改善箇所説明図

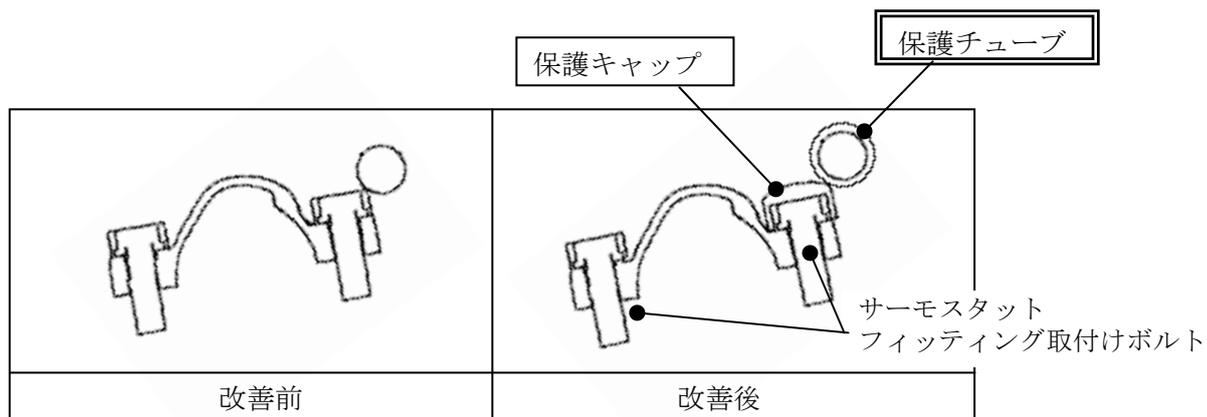
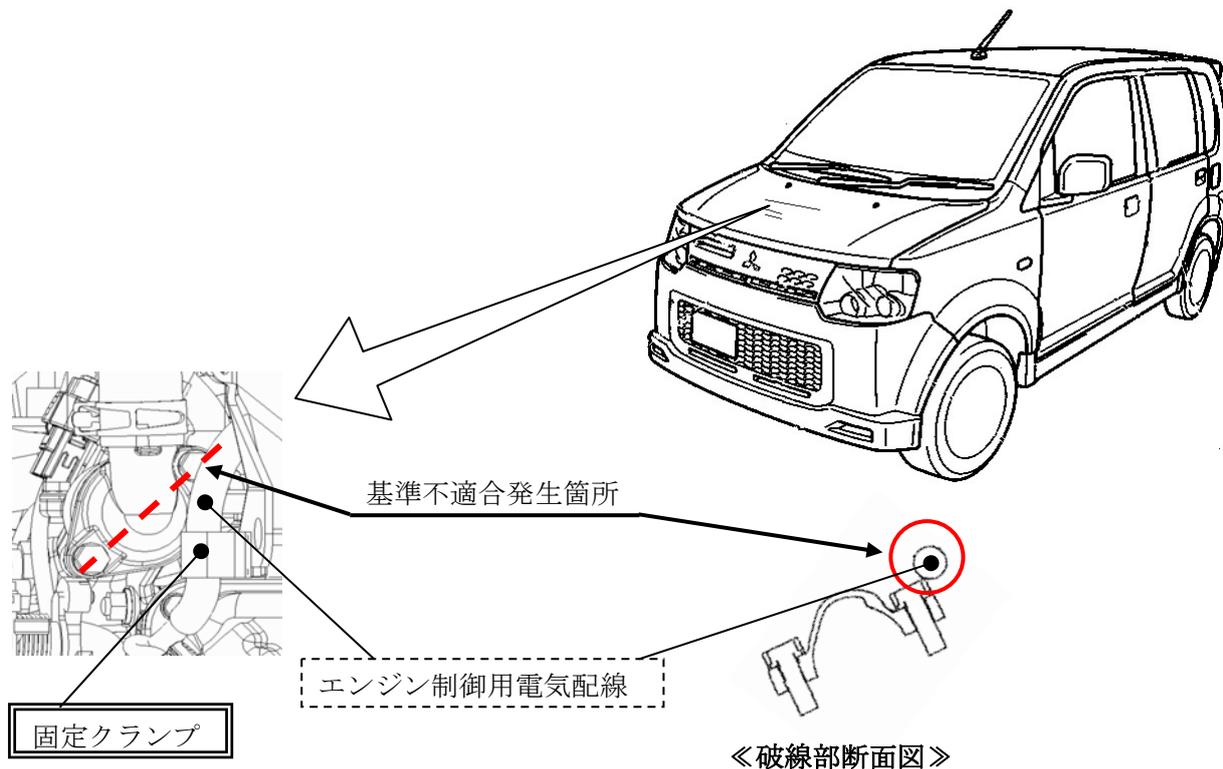
ターボチャージャー付車両において、エンジンルーム内のエンジン制御用電気配線の配線長が不適切なため、当該配線とサーモスタットフィッティング取付けボルトとの隙間が不足しているものがある。そのため、そのままの状態で使用を続けると、当該配線が損傷し、最悪の場合、走行中エンストし再始動ができなくなるおそれがある。

全車両、サーモスタットフィッティング取付けボルトに保護キャップを装着すると共に、エンジン制御用電気配線を点検し、保護チューブが取り付けられていないものは、保護チューブを追加し、電気配線の固定クランプ間の長さが短いものは、固定クランプ位置を変更する。なお、当該配線が損傷している場合は、補修する。
